PLAN LOCAL D'URBANISME METROPOLE ROUEN NORMANDIE

MODIFICATION N°2 - PPR
PÔLE DE PROXIMITÉ DE ROUEN

> NOTICE DE PRÉSENTATION ET MOTIFS
DES CHANGEMENTS APPORTÉS

ANNEXE 3 A LA DELIBERATION
D'APPROBATION DU 13 DECEMBRE 2021

u. Secteur Orléans : modification d'implantation

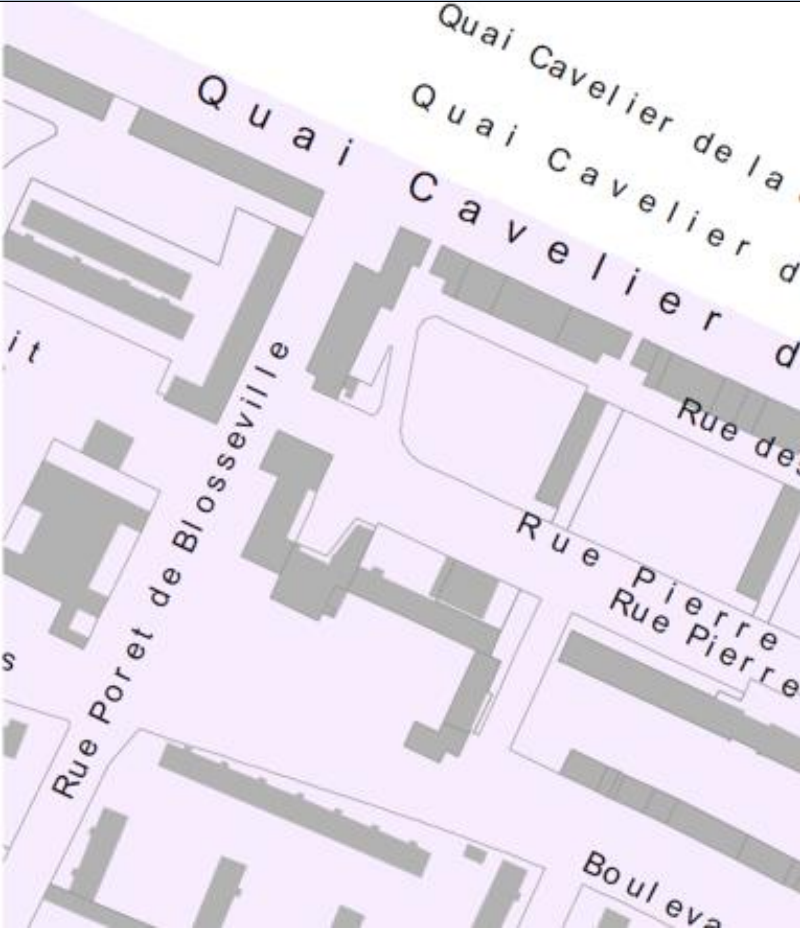
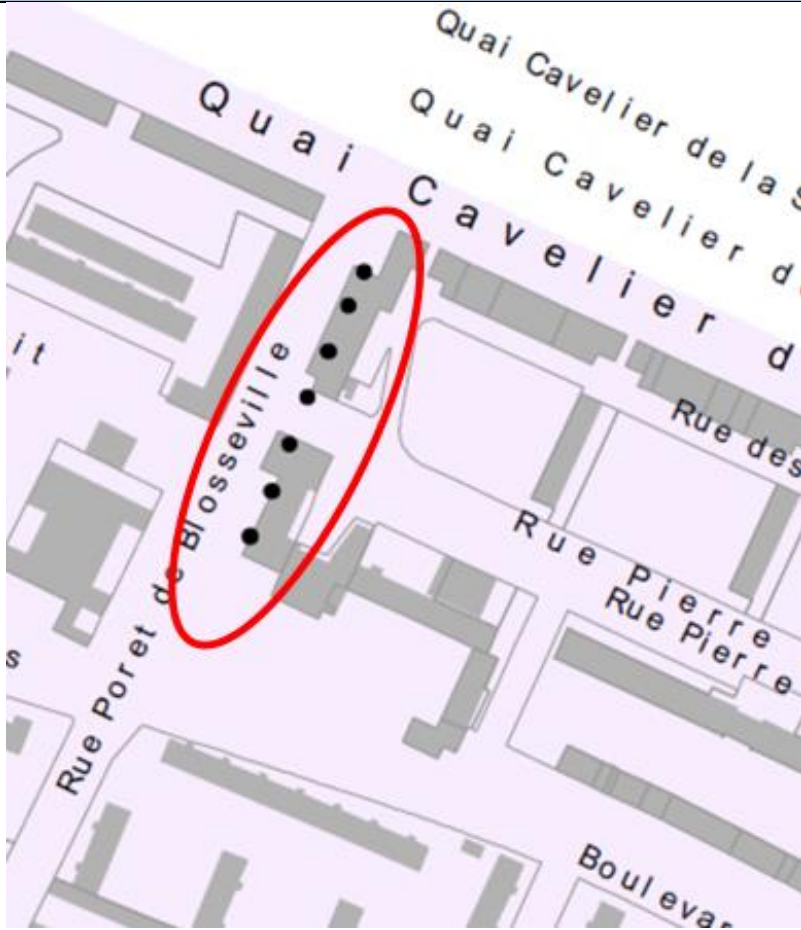
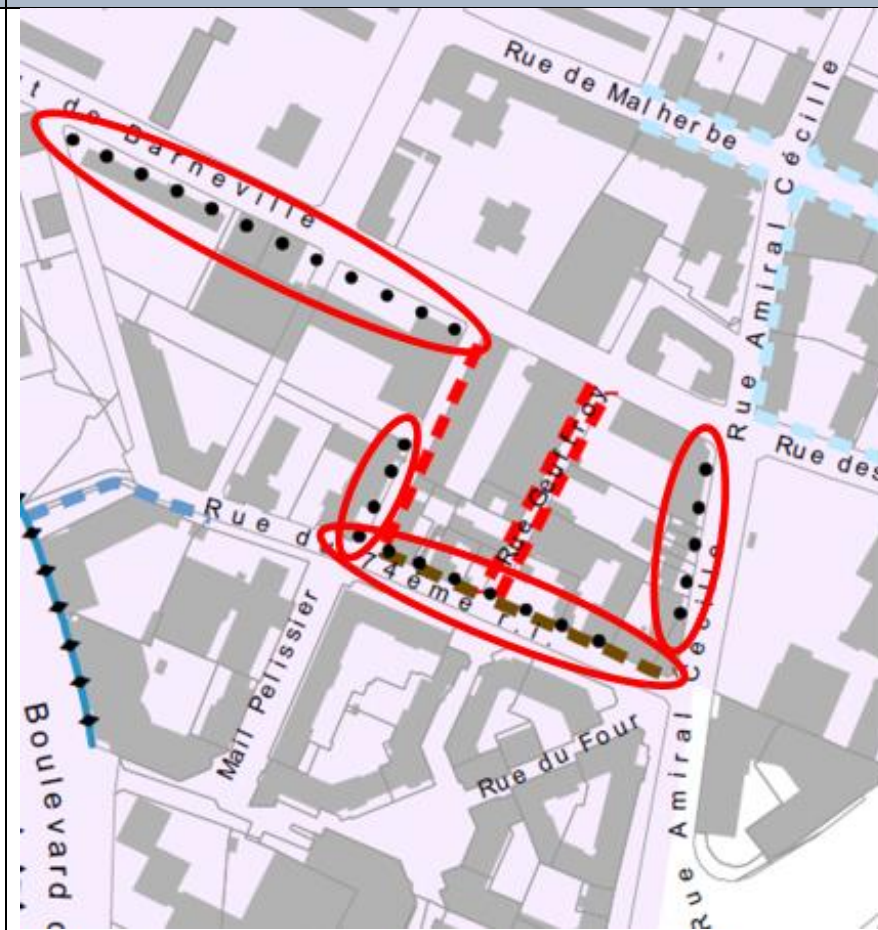
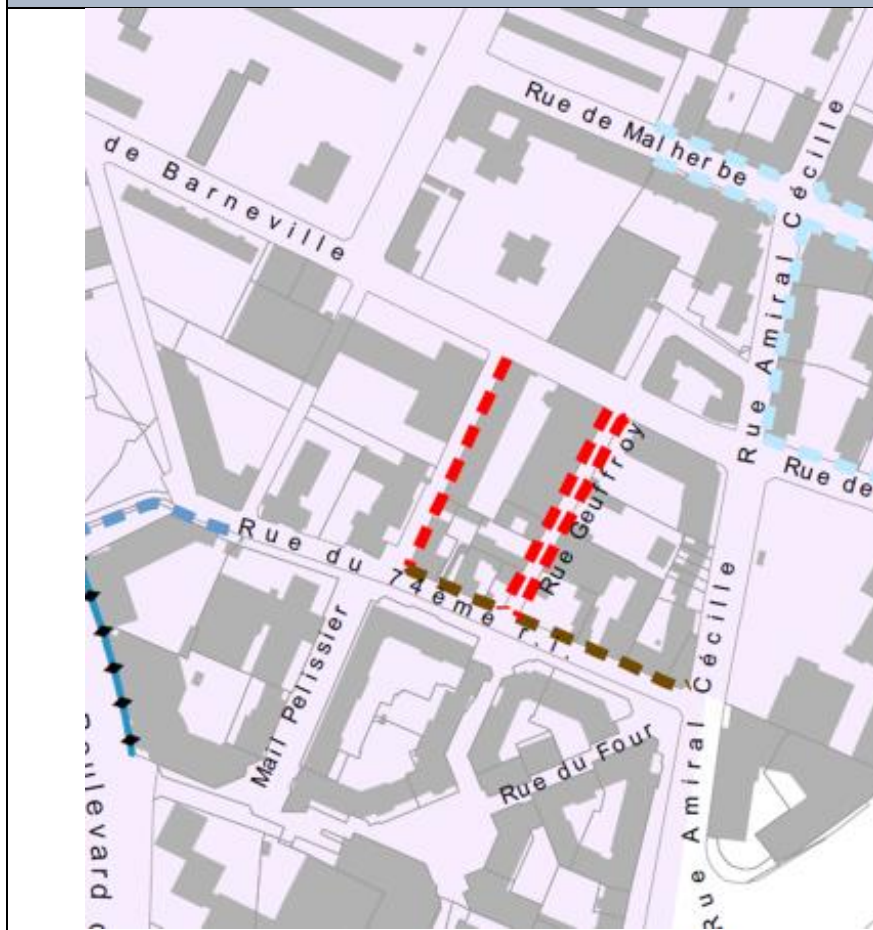
<i>Pièce(s) du PLU concernée(s)</i>	<i>Intitulé</i>	<i>Objet de la modification</i>
4.2.2 Règlement graphique Planche 2 : morphologie urbaine	Secteur Orléans : modification d'implantation	Instauration de lignes minimales d'implantation pour préserver les alignements d'arbres remarquables
<i>Zone(s) et/ou parcelle(s) concernée(s)</i>	<i>Justification de la modification</i>	
<i>Rouen Gauche – secteur Orléans</i>	<p>Les alignements d'arbres les plus importants sont mentionnés dans la planche 1 – Plan de zonage. Ceux-ci sont structurants pour le paysage urbain et pour la biodiversité comme éléments de la trame verte.</p> <p>Certaines implantations de bâtiments ne sont pas compatibles avec ces alignements car trop proches. Des campagnes d'élagages sont alors nécessaires pour le confort des riverains. Or, leur fréquence perturbe le bon développement des arbres et réduit leur espérance de vie.</p> <p>Il est nécessaire de mieux prendre en compte ce rapport entre les constructions et les arbres en instaurant des lignes minimales d'implantation.</p> <p>Sur l'alignement de la rue Poret de Blosserville, les alignements nécessitent de se caler sur l'alignement de second plan, qui permet un bon développement des essences d'arbre présentes.</p> <p>Sur l'alignement de la rue Brisout de Barneville, la rue des 3 journées et la rue de l'amiral Cecille, les alignements nécessitent de se caler sur l'alignement de second plan, qui permet un bon développement des essences d'arbre présentes.</p> <p>Sur la rue du 74^{ème} RI, l'alignement nécessite un recul de 2m par rapport à la limite du domaine public.</p>

v. Quai Jean Moulin : modification d'implantation

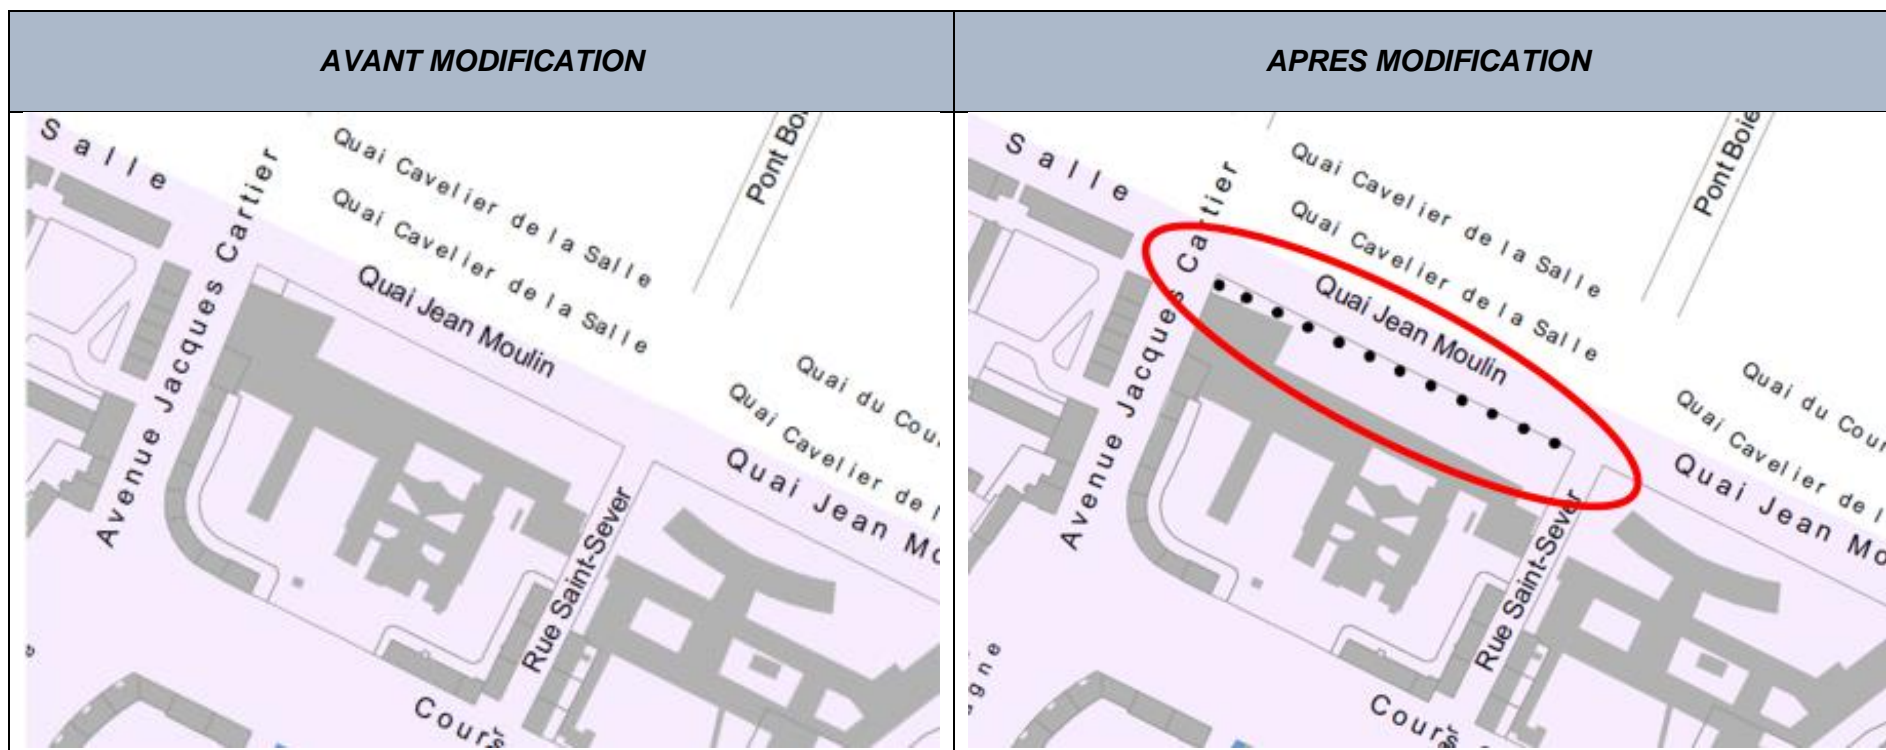
<i>Pièce(s) du PLU concernée(s)</i>	<i>Intitulé</i>	<i>Objet de la modification</i>
4.2.2 Règlement graphique Planche 2 : morphologie urbaine	Quai Jean Moulin : modification d'implantation	Instauration de lignes minimales d'implantation pour préserver les alignements d'arbres remarquables
<i>Zone(s) et/ou parcelle(s) concernée(s)</i>	<i>Justification de la modification</i>	
<i>Rouen Gauche – Quai Jean Moulin</i>	<p>Les alignements d'arbres les plus importants sont mentionnés dans la planche 1 – Plan de zonage. Ceux-ci sont structurants pour le paysage urbain et pour la biodiversité comme éléments de la trame verte. Certaines implantations de bâtiments ne sont pas compatibles avec ces alignements car trop proches. Des campagnes d'élagages sont alors nécessaires pour le confort des riverains. Or, leur fréquence perturbe le bon développement des arbres et réduit leur espérance de vie.</p> <p>Il est nécessaire de mieux prendre en compte ce rapport entre les constructions et les arbres en instaurant des lignes minimales d'implantation.</p> <p>L'alignement de platanes situé Quai Jean Moulin est l'un des plus structurant dans le paysage de la Ville de Rouen. Leur développement nécessite de garantir un espacement d'au moins 10m depuis l'axe du tronc. Cette distance correspond environ à l'implantation du bâtiment des Finances publiques. Aussi, il est nécessaire de pouvoir garantir ce recul en cas de construction complémentaire.</p>

w. Rue Méridienne : modification d'implantation

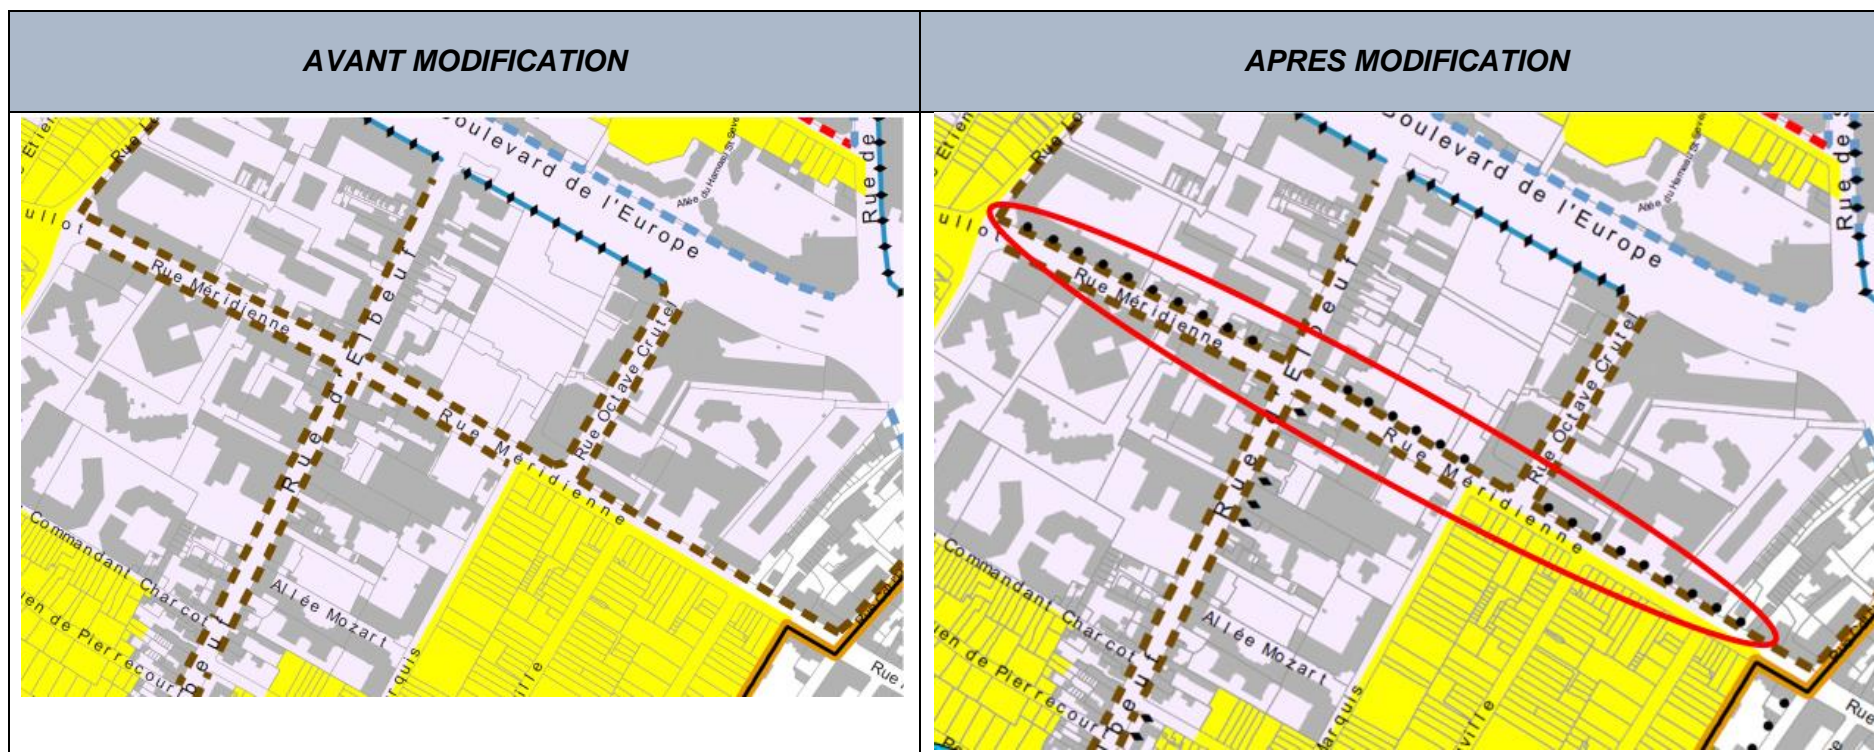
<i>Pièce(s) du PLU concernée(s)</i>	<i>Intitulé</i>	<i>Objet de la modification</i>
4.2.2 Règlement graphique Planche 2 : morphologie urbaine	Rue Méridienne : modification d'implantation	Instauration de lignes minimales d'implantation pour préserver les alignements d'arbres remarquables
<i>Zone(s) et/ou parcelle(s) concernée(s)</i>	<i>Justification de la modification</i>	
<i>Rouen Gauche – secteur Europe</i>	<p>Les alignements d'arbres les plus importants sont mentionnés dans la planche 1 – Plan de zonage. Ceux-ci sont structurants pour le paysage urbain et pour la biodiversité comme éléments de la trame verte. Certaines implantations de bâtiments ne sont pas compatibles avec ces alignements car trop proches. Des campagnes d'élagages sont alors nécessaires pour le confort des riverains. Or, leur fréquence perturbe le bon développement des arbres et réduit leur espérance de vie.</p> <p>Il est nécessaire de mieux prendre en compte ce rapport entre les constructions et les arbres en instaurant des lignes minimales d'implantation.</p> <p>Sur l'alignement d'arbres de la rue Méridienne, le front bâti nécessite de se caler sur l'alignement de second plan, qui permet un bon développement des arbres présents.</p> <p>Les constructions récentes ont déjà nécessité l'élagage drastique d'une partie de l'alignement. Or, celui-ci est structurant à l'échelle du quartier. De plus, une implantation variée permettrait de rendre visible la végétation des parcelles privées, ce qui contribuerait à la qualité urbaine du quartier.</p>

x. Secteur Place St Clément : modification d'implantation

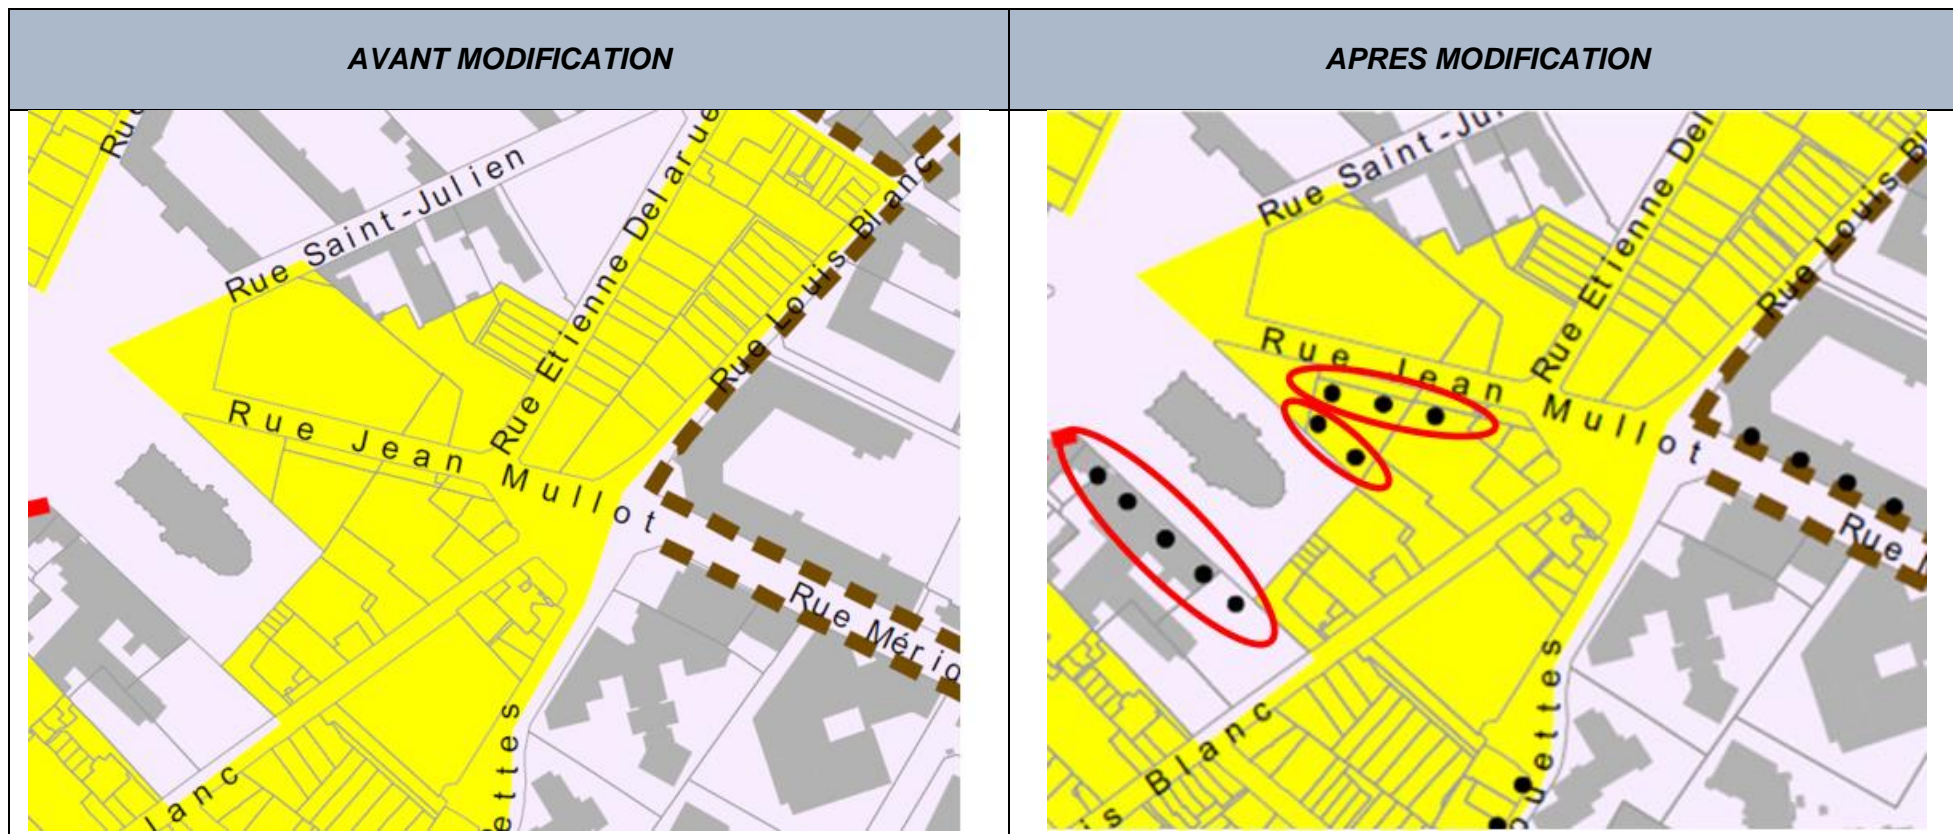
<i>Pièce(s) du PLU concernée(s)</i>	<i>Intitulé</i>	<i>Objet de la modification</i>
4.2.2 Règlement graphique Planche 2 : morphologie urbaine	Secteur Place St Clément : modification d'implantation	Instauration de lignes minimales d'implantation pour préserver les alignements d'arbres remarquables
<i>Zone(s) et/ou parcelle(s) concernée(s)</i>	<i>Justification de la modification</i>	
<i>Rouen Gauche – secteur St Clément</i>	<p>Les alignements d'arbres les plus importants sont mentionnés dans la planche 1 – Plan de zonage. Ceux-ci sont structurants pour le paysage urbain et pour la biodiversité comme éléments de la trame verte. Certaines implantations de bâtiments ne sont pas compatibles avec ces alignements car trop proches. Des campagnes d'élagages sont alors nécessaires pour le confort des riverains. Or, leur fréquence perturbe le bon développement des arbres et réduit leur espérance de vie.</p> <p>Il est nécessaire de mieux prendre en compte ce rapport entre les constructions et les arbres en instaurant des lignes minimales d'implantation.</p> <p>Sur l'alignement d'arbres de la rue Jean MULLOT, le front bâti est trop proche de l'alignement d'arbres, induisant un élagage trop fréquent qui fragilise l'alignement d'arbres. Afin de palier cette incompatibilité, il est nécessaire de veiller à ce que les nouvelles constructions respectent une distance avec l'alignement présent. Afin de respecter le bâti existant, la ligne de recul minimal d'implantation est calé sur des points majeurs de l'ilot existant comme l'angle en retrait de la maison de la parcelle IM 192.</p> <p>Cette inscription graphique permettra également de mieux structurer cet ilot au bâti disparate constitué de maisons anciennes qualitatives et de hangars.</p> <p>Les alignements à l'arrière de l'église nécessitent également un recul, notamment sur l'arrière de la parcelle IM 186 et sur l'emprise du bâtiment de la Poste.</p>

y. Rue Dufay : modification d'implantation

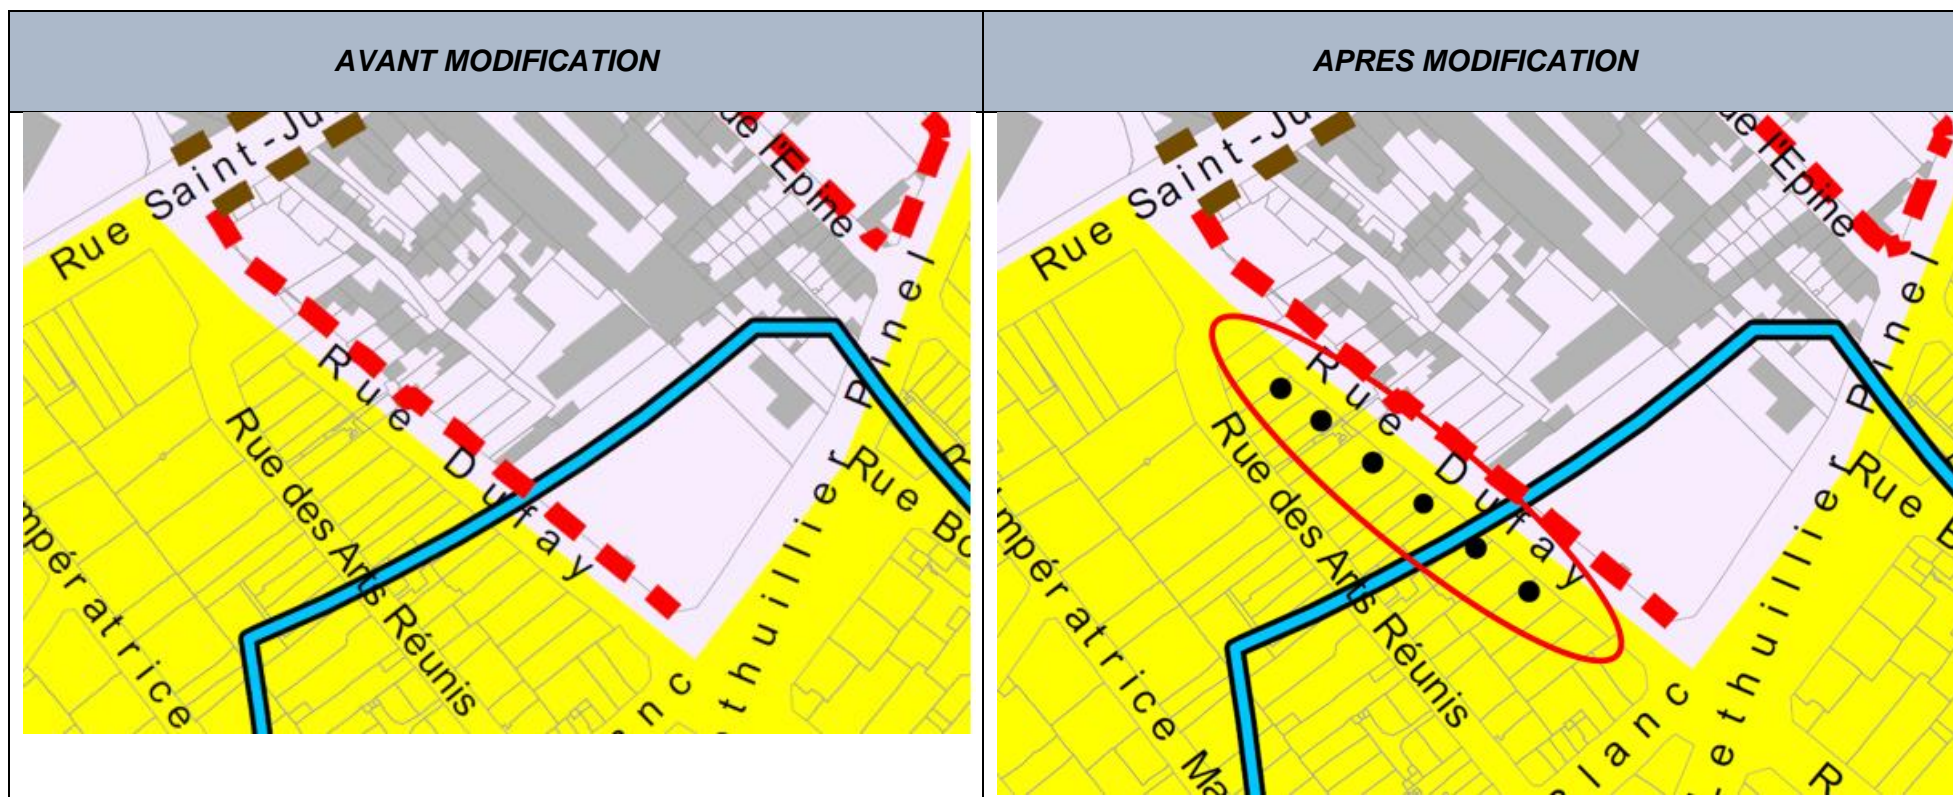
Pièce(s) du PLU concernée(s)	Intitulé	Objet de la modification
4.2.2 Règlement graphique Planche 2 : morphologie urbaine	Rue Dufay : modification d'implantation	Instauration de lignes minimales d'implantation pour préserver les alignements d'arbres remarquables
Zone(s) et/ou parcelle(s) concernée(s)	Justification de la modification	
Rouen Gauche – Secteur Saint Julien	<p>Les alignements d'arbres les plus importants sont mentionnés dans la planche 1 – Plan de zonage. Ceux-ci sont structurants pour le paysage urbain et pour la biodiversité comme éléments de la trame verte. Certaines implantations de bâtiments ne sont pas compatibles avec ces alignements car trop proches. Des campagnes d'élagages sont alors nécessaires pour le confort des riverains. Or, leur fréquence perturbe le bon développement des arbres et réduit leur espérance de vie.</p> <p>Il est nécessaire de mieux prendre en compte ce rapport entre les constructions et les arbres en instaurant des lignes minimales d'implantation.</p> <p>Sur ce tronçon de la rue Dufay, l'alignement est trop proche des limites de propriété. Actuellement, le bâti est plutôt implanté en fond de parcelle, avec des annexes et extensions en limites de propriété. Cependant, en cas de mutation du bâti, il est nécessaire de garantir une implantation respectant une distance minimale avec l'alignement. Ainsi une ligne minimale d'implantation doit être calée à 4m de l'axe du tronc.</p>
